Dodatek č. 7

ke Smlouvě o dílo uzavřené dne 16. 5. 2013 (dále jen „Smlouva“) mezi smluvními stranami

Prováděcí projektová dokumentace, včetně Oznámení Změn (OZ 003d, OZ 030, OZ 032, OZ 033, OZ 035, OZ 038, OZ 040, OZ 046, OZ 052, OZ 053, OZ 056, OZ 059, OZ 063, OZ 064, OZ 065, OZ 066, OZ 067) a seznamu měněných výkresů

Objednatel: Fyzikální ústav Akademie věd ČR Projekt: II. etapa realizace stavby Výzkumného centra ELI Umístění: Dolní Břežany	P 4.1
---	-------

ZÁKLAD POD STROJ

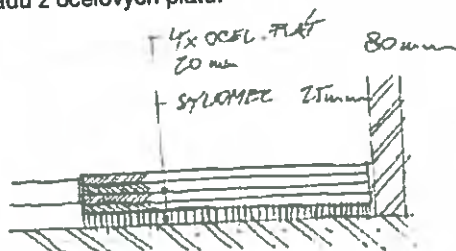
Základ pod technologií se sestává z železobetonové desky vyztužené kari sítí při obou površích. Kari sítě budou po obvodu „zaúčkované“ aby vytvořily tuhou krabici:

ZÁKLAD POD ROZDĚLOVAČI
/ SBĚRAČI

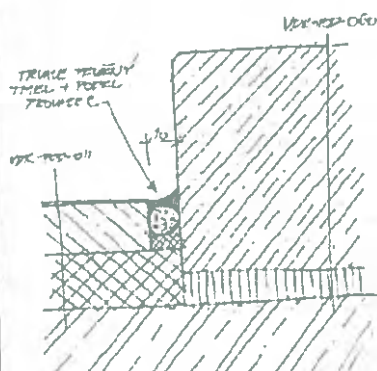
Z prostorových důvodů nízké světlé výšky v kotelně bylo nutné zredukovat výšku základku pod rozdělovači a sběrači na minimum při zachování jeho hmotnosti. Toho bylo docíleno provedením základu z ocelových plátů:

Spára mezi základky a podlahou bude proti zatečení dotěsněna trvale pružným tmelem s podkladním provazcem:
